**Project Herinrichting Doorsteek Westerhoutplein - Insprekers**

**Project Herinrichting Doorsteek Westerhoutplein - Antwoorden Gemeente**

## Doorsteek Westerhoutplein: de puntjes op de i

### Plannen 'Voorstel herinrichting verkeersdoorsteek Westerhoutplein'

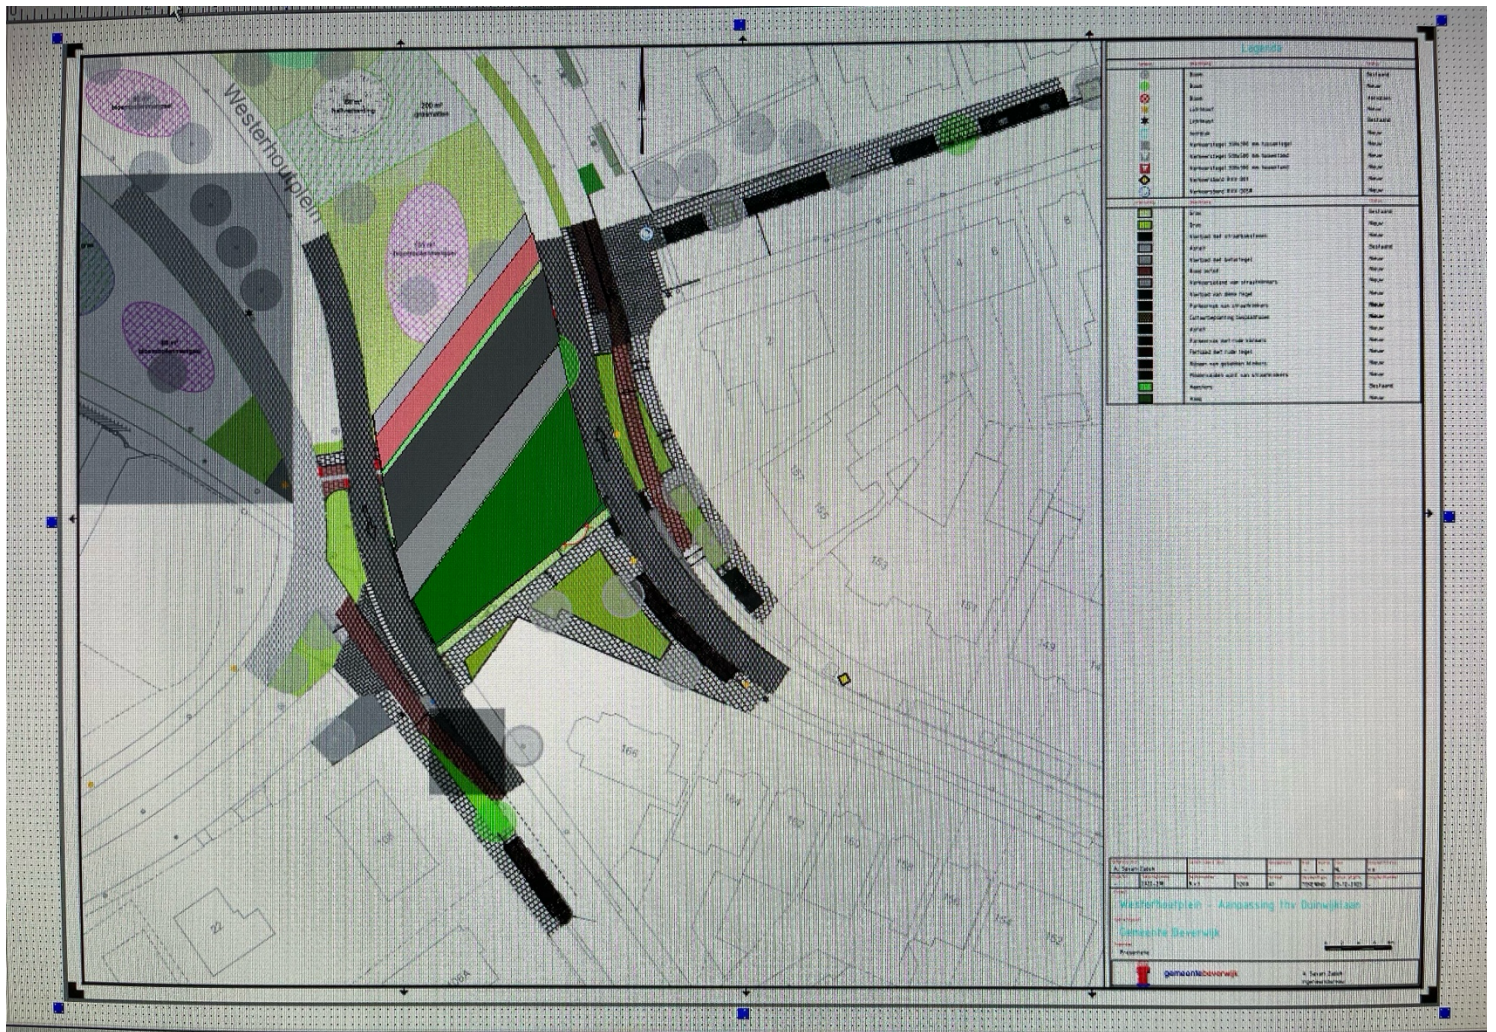
Als het voorstel wordt uitgevoerd zal verkeer vanuit de Duinwijklaan geen gebruik kunnen maken van de verkeersdoorsteek zoals deze momenteel is uitgevoerd. Vrachtverkeer zal gedwongen worden vanuit de Duinwijklaan rechtsaf te moeten slaan wat er voor zorgt dat vrachtverkeer onmogelijk in staat is om de draai te kunnen maken, zeker omdat de rijbaan domweg te smal is. Hierdoor zal aannemelijk meer schade aan de rijbaan/trottoirbanden ontstaan wat voor regelmatig terugkerende schade zal zorgen.

Ook de opmerking dat de verkeersveiligheid zal terugkeren door het voorstel neem in twijfel omdat al het verkeer vanuit de Duinwijklaan juist voor meer gevaarlijke situatie zal zorgen. Er zal immers 4 momenten van passerende fietsers ontstaan, te weten 1x Duinwijklaan, 2x rotonde en 1x oversteek Westerhoutplein en dat ook nog vanuit twee rijrichtingen. Dit terwijl er momenteel 2 passeermomenten zijn aan weerskanten vban de verkeersdoorsteek. Volgens mij zal juist door MEER passeermomenten van motorisch verkeer versus fietsers daardoor een groter kans op aanrijden ontstaan.

Ook zal door het nieuwe fietspad, met de vreemde slinger hierin, de focus van de fietser bij het fietspad zijn om niet van het fietspad te geraken in plaats van het naderend verkeer. Dit zal dus de veiligheid niet bevorderen.

## Voorstel 2

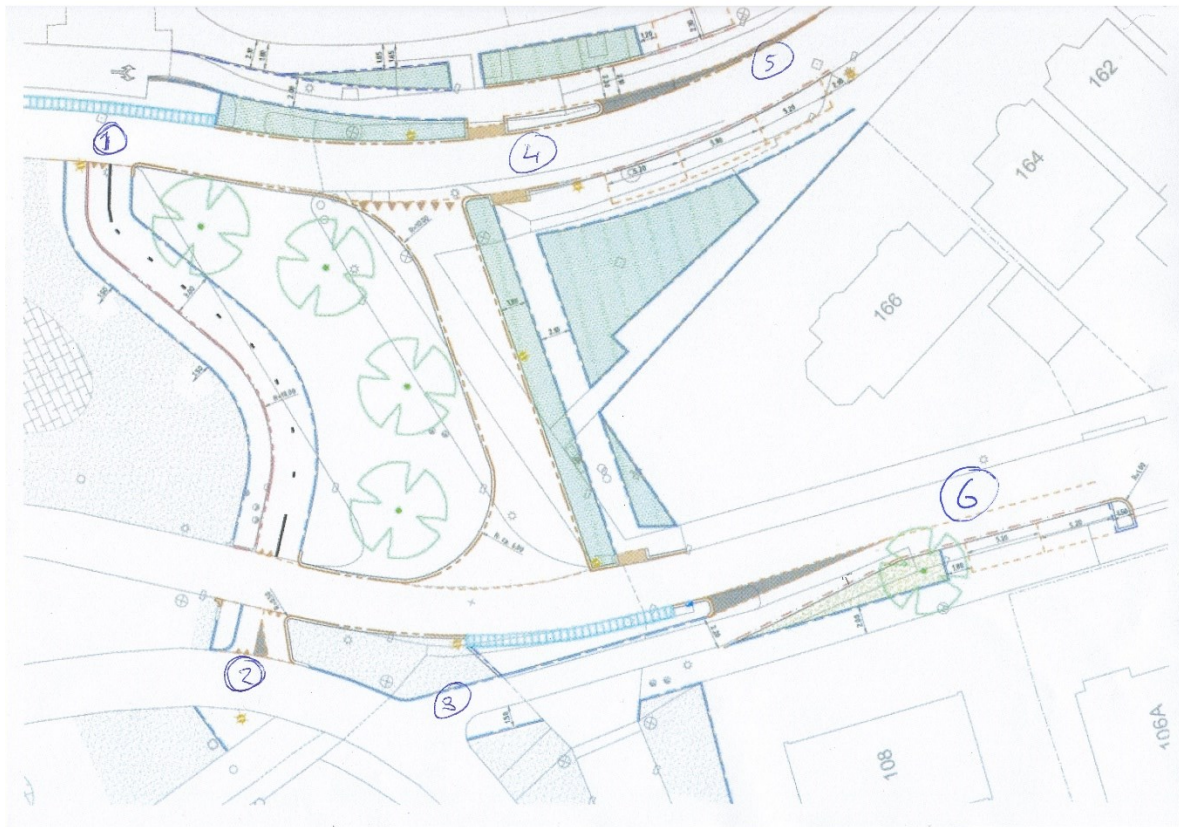
Ook hier is het voorstel om de huidige verkeerssituatie verkeersdoorsteek te handhaven. Fietsers dwingen om alleen gebruik te maken van de fietspaden zoals aangegeven.

- Handhaven verkeersdoorsteek Westerhoutplein
- Fietspad (twee richtingen) los van verkeersdoorsteek Westerhoutplein
- Voetpad naast fietspad
- Geen herindeling parkeervakken nodig
- Rare vreemde stoeprand bij inrijden Duinwijklaan verwijderen waardoor beter en daardoor veiliger de Duinwijklaan ingereden kan worden.

Nieuw fietspad en voetpad aanleggen zoals aangegeven waarin GEEN slinger zit echter alleen een recht fietspad waardoor fietsers zich kunnen focussen op naderend verkeer naar de rijweg waarin zij zich begeven. Dit zowel in rijrichting fietsers richting Zeestraat als richting Westerhoutplein. Hierdoor zal de verkeersveiligheid voor fietsers significant toenemen.

Vrachtverkeer zal vanuit Duinwijklaan rechtdoor kunnen rijden en vervolgens de Vondellaan in kunnen rijden.

Motorisch verkeer heeft hierbij minimaal ontmoetingsmomenten met kruisend fietsverkeer, waaronder snelfietsers.

### Punt 1: Kruising met Duinwijklaan.

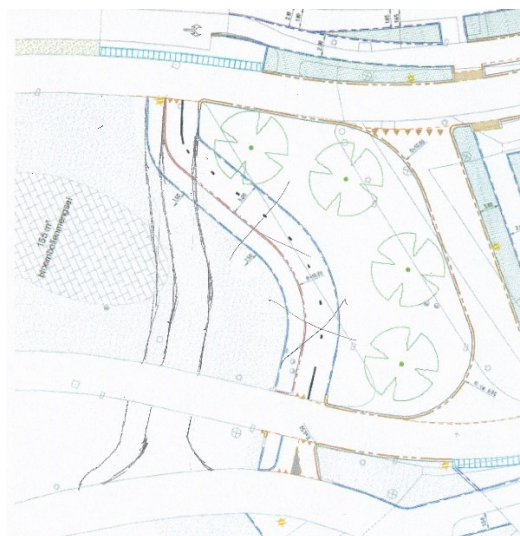
Er zijn vier aandachtspunten:

- De eerste bocht vanaf de Zeestraat in de fiets-doorsteek is te krap.
- De bocht zit te dicht bij het oversteekpunt. Vermeden moet worden dat een fietser vlak voor of na een oversteek een scherpe bocht moet maken.
- De lichtmast staat mogelijk te dicht op het fietspad.
- Type verharding.

**Ad. aandachtspunten a en b:**

Aanwezige bomen hebben geleid tot het meanderen van het fietspad in het ontwerp. Feitelijk gaat het om één boom.

Het gaat om een jonge boom, geen monumentale boom. Het verwijderen (of verplaatsen) van deze boom is te verdedigen; er worden immers 4 nieuwe bomen voorzien.

Door de randvoorwaarde van het behoud van deze boom te laten vervallen, wordt het mogelijk het fietspad veel rechter te maken. Onderstaande zeer ruwe schets laat dat zien.

Op het oversteekpunt staat naast het fietspad een lichtmast. Obstakels zoals lichtmasten en verkeersborden dienen op ruime afstand van de rand van het fietspad te staan. Wij zien het fietspad liefst zonder hoge stoepranden dus a-niveau met het gras **en** met het voetpad. Daar hoort een afstand bij van 70 cm voor obstakels.

In Beverwijk is in het GVVP bepaald dat hoofdfietsroutes voorzien moeten zijn van een gesloten verharding. Dus de fiets-doorsteek zou met bijvoorbeeld asfalt verhard moeten worden. Dat sluit dan ook goed aan bij het geasfalteerde DF-fietspad en de geasfalteerde Duinwijklaan.
